CAGNES-SUR-MER

PROJET DE PÔLE D'ÉCHANGES MULTIMODAL

RAPPORT D'ENQUÊTE

Dossier n° E1900006/E6 — Projet de Pôle d'Echanges Multimodal à Cagnes-sur-Mer

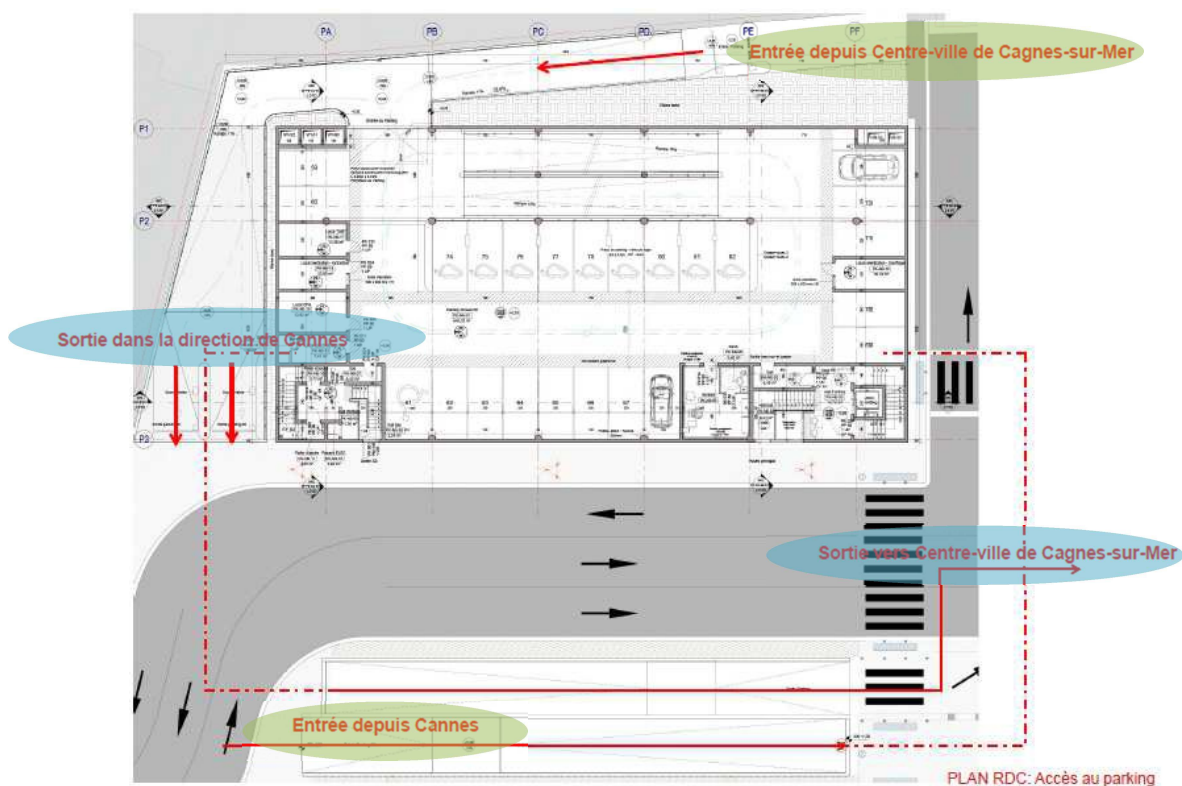
Q1.

>Les entrées du P+R se font sans couper la circulation sur l'avenue de la gare. Peut-on confirmer que les rampes permettent les sorties dans les mêmes conditions (double sens ?) et disposer d'un plan spécifique sur le sujet?

Réponse du MOA :

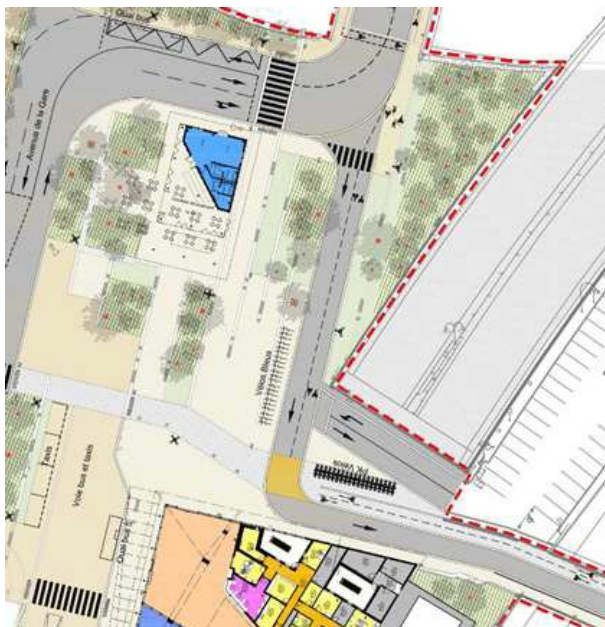
Q7.

> Est-il envisagé et envisageable de supprimer l'axe Garigliano, comme suggéré dans quelques observations ?

Réponse du MOA :

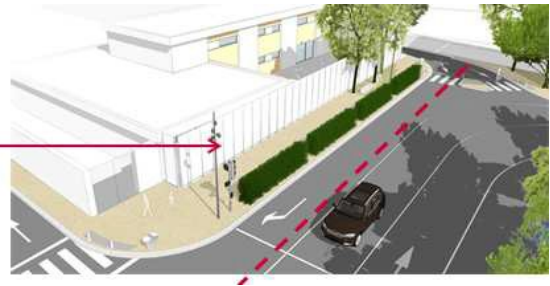
Q34.

>Quels aménagements d'isolation et de protection sont prévus en mitoyenneté de l'Ecole Daudet, au niveau de l'emplacement du parking actuel, dont la suppression est rendue nécessaire du fait du détournement de l'Avenue de la Gare ?

Réponse du MOA :
